Numer sprawy: ZP.271.5.2026

Dotyczy zamówienia publicznego: **Odbudowa drogi gminnej łączącej miejscowości Klenica i Kliniczki, gmina Bojadła**

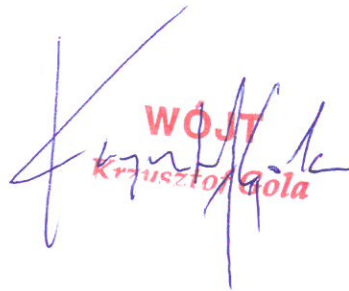
4) Prosimy o wskazanie lokalizacji krawężników najazdowych i obrzeży.

Lokalizacja krawężników i obrzeży betonowych - krawężniki betonowe będą zastosowane w miejscach połączeń z przyległymi działkami, czyli w miejscach istniejących zjazdów - wskazane na PZT jako linia ciągła koloru różowego. Nie planuje się wykonania obrzeży betonowych.
